NEWS Trailer

29.11.2019

Qualitätsverbesserung an Achsliftzylindern

2. Verlegung der Entlüftungsbohrung an die tiefste Stelle des Liftzylinders

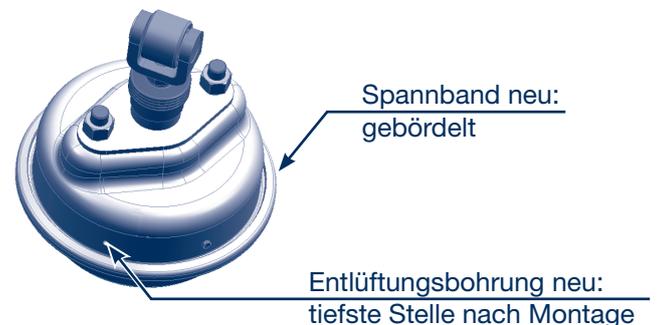
1. Bördelung des Spannbandes

Bessere Abdichtung, Vermeidung von Leckagen; bereits gängige Praxis bei diversen Typen von Bremszylindern (Austausch der Membrane nicht möglich).

Verbesserter Schmutz- und Feuchtigkeitsaustritt sowie gute Belüftung

Die Verbesserungen werden ab Anfang Dezember 2019 sukzessive innerhalb der Sachnummern 05.444.10.41.0 und 05.444.10.37.0 umgesetzt.
